Nossa Ref. : FSCA -SHS-2023-001

## AVISO DE SEGURANÇA DE CAMPO

**FSCA- SHS-2023-001, OPMI LUMERA 300, inspecionar (reparar se necessário) o braço da suspensão**

Fig. 1

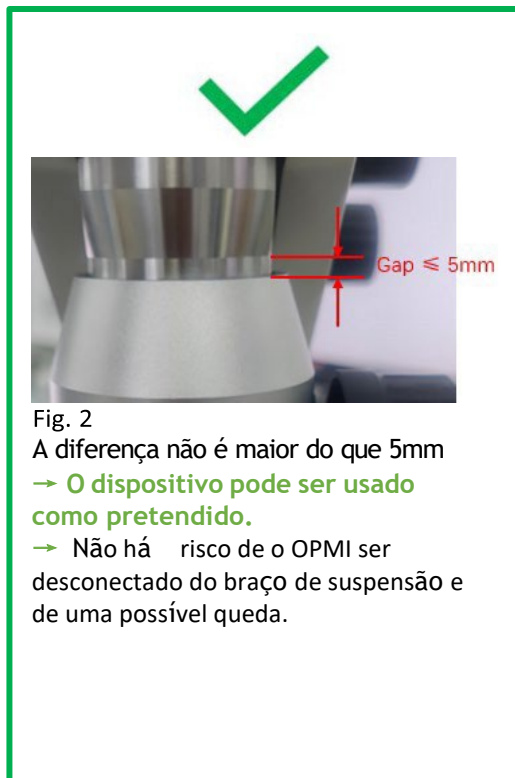
A folga mostrada na Fig. 1 indica o estado de fixação da tampa da rosca (não visível) que carrega toda a carga do braço de suspensão. Se esta folga não estiver em seu valor nominal, existe o risco do OPMI cair do braço da suspensão.

- Meça a folga mostrada na Fig. 1  
Se a folga for maior que 5 mm, **pare imediatamente de usar o dispositivo! Neste caso, o OPMI LUMERA 300 não pode mais ser usado.**

Estamos planejando inspecionar (reparar, se necessário) o braço da suspensão imediatamente. Nossa equipe de serviço entrará em contato com você para agendar uma inspeção (reparo, se necessário) do braço de suspensão. Não hesite em entrar em contato com a organização ZEISS local em caso de qualquer preocupação ou dúvida.
